**INFORME DE HITO DE CONTROL
N° 023-2024-OCI/0471-SCC**

**EJECUCIÓN DE LA OBRA: “MEJORAMIENTO DEL SISTEMA
DE DRENAJE PLUVIAL EN LA PARTE ALTA DEL SECTOR
COLECTOR JR. PERÚ DEL DISTRITO DE TARAPOTO –
PROVINCIA DE SAN MARTÍN - DEPARTAMENTO DE SAN
MARTÍN”**

HITO DE CONTROL N° 6 – RECEPCIÓN DE OBRA

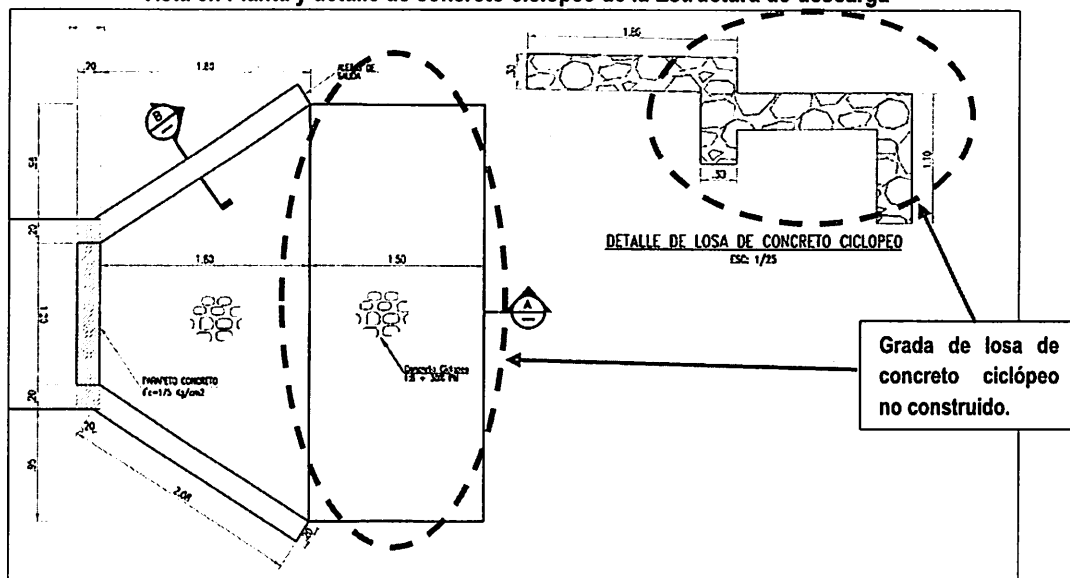
De la inspección física a la Obra efectuada por la Comisión de Control, el 16 de abril de 2024, con personal de la Entidad¹⁴, se constató que la estructura de descarga del colector no cumple con el diseño establecido en plano: Lámina DAD-01 del Expediente Técnico¹⁵ de Obra, según se aprecia de lo descrito en acta de inspección física de obra de 16 de abril de 2024:

Imagen n.º53	Imagen n.º54
 Se aprecia un solo nivel la losa de concreto ciclópeo	 No se aprecia las uñas laterales de la losa de concreto ciclópeo
Se evidencia la estructura de descarga, diferente a lo indicado en los planos del Expediente Técnico (DAD-01), donde los planos indican dos gradas de descarga.	Se evidencia la construcción del alero de la margen derecha de la estructura de descarga, la misma que anteriormente presentaba signos de haber sido demolida.

Se puede apreciar en la imagen n.º 53 del acta de inspección física de obra de 16 de abril de 2024, la estructura de descarga del colector en la que se aprecia la losa del concreto ciclópeo en un solo nivel, además **no se observa** las uñas laterales según se tiene del diseño de dicha estructura

Imagen n.º 1

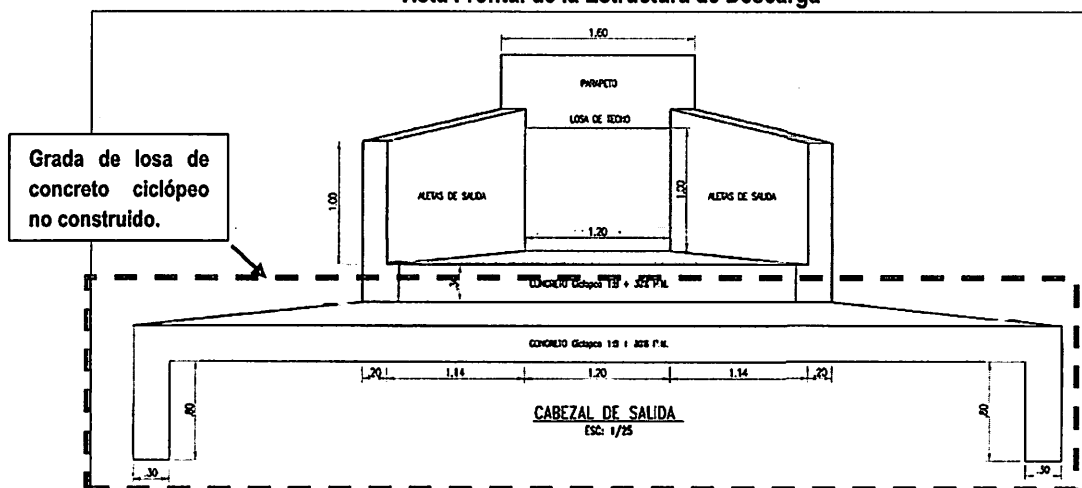
establecido en la lámina DAD-01 de planos del Expediente Técnico¹⁶ de Obra, tal como se muestra en las siguientes imágenes:

Al respecto, de la revisión del Expediente Técnico de Obra, se observa en las imágenes 1 y 2, el diseño proyectado de la estructura de descarga en la cual presenta dos gradas de acuerdo al detalle de la losa de concreto ciclópeo, además presenta uñas tanto en los laterales como en la parte frontal de 0.30x0.80m; sin embargo, de la inspección física a obra el 16 de abril de 2024, solo se constató una grada.

Imagen n.º 3
Plegio de Observaciones

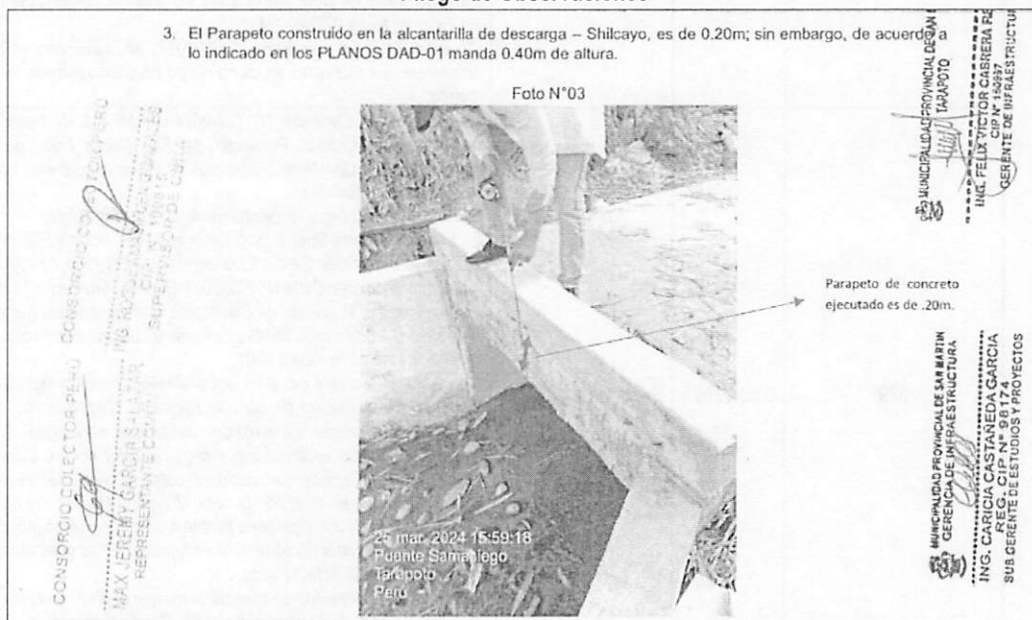
Por otro lado, en el Pliego de Observaciones el Comité de recepción de obra¹⁷, hace referencia al plano DAD-01 del Expediente Técnico de Obra, indicando que el parapeto de concreto ejecutado no corresponde en los planos, según se indica: "3. El parapeto construido en la alcantarilla de descarga – Shilcayo, es de 0.20m; sin embargo, de acuerdo a lo indicado en los Planos DAD-01 manda 0.40m de altura"; es así que la comisión de control evidencia que la estructura de descarga tiene que ser conforme a lo que indica el plano DAD-01.

Lo descrito, evidencia que la estructura de descarga no fue ejecutada como estipula los planos, faltando ejecutar la segunda grada de la losa de concreto ciclópeo y las uñas, como se muestra el Plano DAD-01, además, el parapeto en alcantarilla presenta menor altura tal como lo indicó en el plegio de observaciones el comité de recepción de obra sobre el parapeto, denotando un trabajo no ejecutado de conformidad a lo establecido en plano del Expediente Técnico de Obra, en la cual se contemplaba la correcta ejecución de la estructura de descarga.

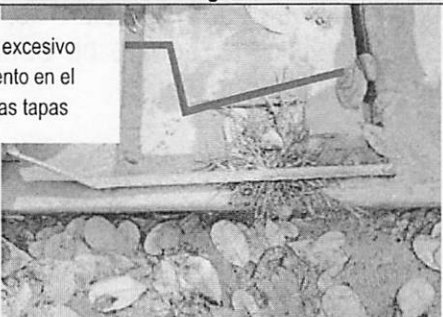
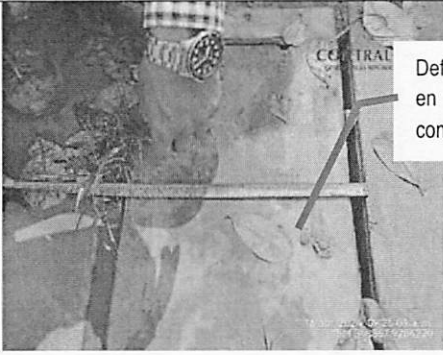
De la inspección física a obra realizada el 16 de abril de 2024, para lo cual se suscribió la respectiva acta¹⁸, se constató deficiente acabado de las tapas de concreto f'c=210 kg/cm2 para inspección de 0.40x0.60m, que corresponden a la partida **01.02.02.01.02.05.05 TAPA DE CONCRETO F'C=210 KG/CM2 P/INSPECCIÓN 0.40x0.60m**, mostrando un trabajo ejecutado contraviniendo lo indicado en las especificaciones técnicas y planos del Expediente Técnico¹⁹ de Obra.

Imagen n.º15  Se aprecia excesivo espaciamento en el borde de las tapas	Imagen n.º16  Se observa el desprendimiento en la junta de dilatación de los muros laterales de la cuneta.
Imagen n.º17  Excesivo espaciamento en el borde de las tapas. Se evidencia las tapas de inspeccion de concreto en la cdra. 15 de jr. Perú, que no cumplen con las medidas en los bordes y no encajan correctamente.	Imagen n.º18  Deficientes acabados en las tapas de concreto. Se evidencia las tapas de inspeccion de concreto en la cdra. 14 de jr. Perú, que no cumplen con las medidas en los bordes y no encajan correctamente.
Imagen n.º19  Se evidencia las tapas de inspeccion de concreto en la cdra. 14 de jr. Perú, que no cumplen con las medidas en los bordes y no encajan correctamente.	Imagen n.º20  Excesivo espaciamento en el borde de las tapas Vista panorámica de la cdra. 14 y 15 del Jr. Perú, donde se evidencia que las tapas de concreto no cumplen con las medidas especificadas en los planos del E.I

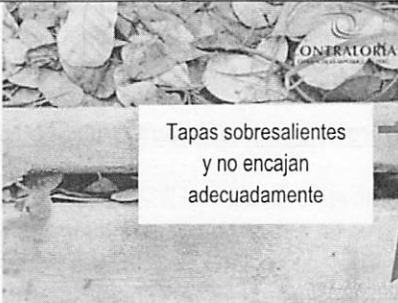
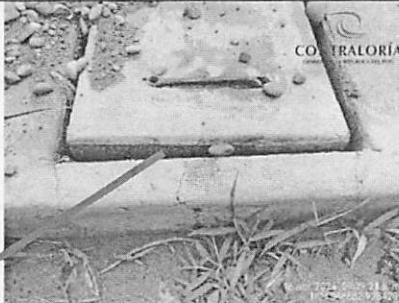
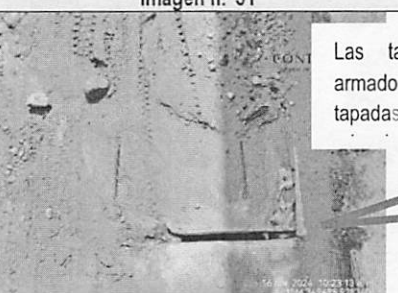
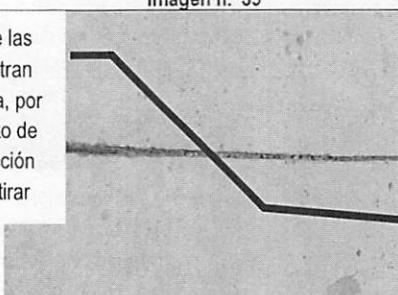
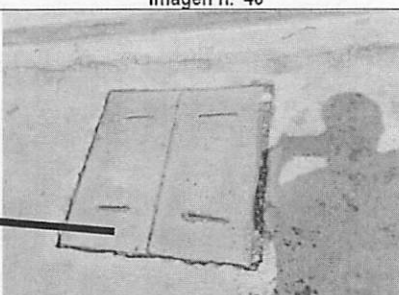
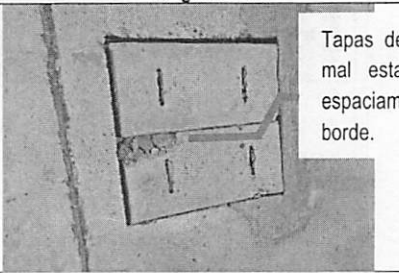
Imagen n.º21  Tapas sobresalientes y no encajan adecuadamente	Imagen n.º22 
Se evidenció grieta en los bordes de las tapas de inspección de concreto, en Jr. Perú cdra. 13	Se evidencia las tapas de inspección de concreto en la cdra. 13 de Jr. Perú, que no cumplen con las medidas en los bordes y no encajan correctamente.
Imagen n.º31  Las tapas de concreto armado se encuentran tapadas con sedimentación,	Imagen n.º32 
Se observa que las tapas de inspección de concreto en el Jr. Perú cdra. 8, no encajan correctamente, viendo vacío en los bordes. Esta situación persiste a lo largo del proyecto.	Se observa la tapa de registro de concreto en el Jr. Perú Cdra 8, sedimentada y deteriorada.
Imagen n.º39 	Imagen n.º40 
Se observa deficiente llenado de las juntas de dilatación, en el Jr. Perú cdra 2.	Se evidenció las tapas de registro de concreto en el Jr. Perú cdra 2, también con problemas en los bordes y aberturas que no corresponden a las medidas del ET.

Imagen n.º41  Se observa tapa de inspección metálica con borde de concreto, en la cual la tapa no se encuentra al nivel del pavimento en el Jr. Saposoa cdra. 1	Imagen n.º42  Tapas de concreto en mal estado, excesivo espaciamiento en borde.

En los bordes de las tapas se encuentran tapadas por arena, por lo que al momento de realizar la inspección será difícil de retirar

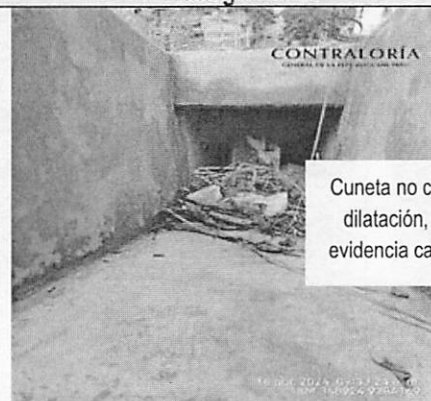
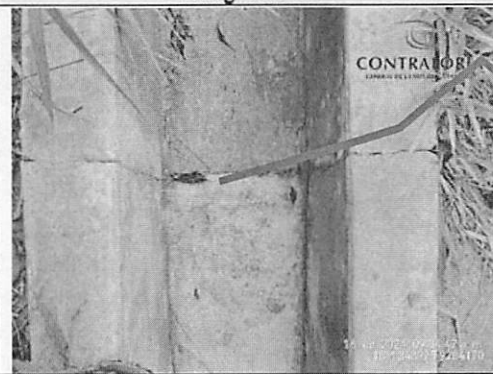
De la inspección física a obra realizado el 16 de abril de 2024 y que consta en acta respectiva, se corroboró la falta de juntas de dilatación en ciertos tramos de cunetas abiertas, en el Jr. Atahualpa cdra. 5, por lo que, al no contar esta junta, la cuneta estará sometida a *contracciones o expansiones, tal como se muestra en las siguientes imágenes:*

Imagen n.º25	Imagen n.º26
 Cuneta no cuenta con junta de dilatación, en este tramo se evidencia cambio de pendiente	
En el Jr. Atahualpa cdra. 5, se observa que no retiraron el encofrado de las alcantarillas, además, se observa acumulación de material orgánico e inorgánico.	Se realizó la medida de los paños en las cunetas del Jr. Atahualpa cdra. 5, siendo esta medida de 4.50m, no se observa la junta de dilatación.
Imagen n.º27	Imagen n.º28
	 No cuenta con junta de dilatación, estará sometida a contracciones y expansiones
Se observa que algunas cunetas no presentan juntas de dilatación precisamente en el Jr. Atahualpa cdra. 5, las mismas que estarán sometidas a contracciones o expansiones.	En la cuneta del Jr. Atahualpa cdra. 4, margen izquierda, se evidenció posible contrapendiente, ya que presenta sedimentación y empozamiento de agua en un tramo de 6m, luego de ello cuneta limpia.
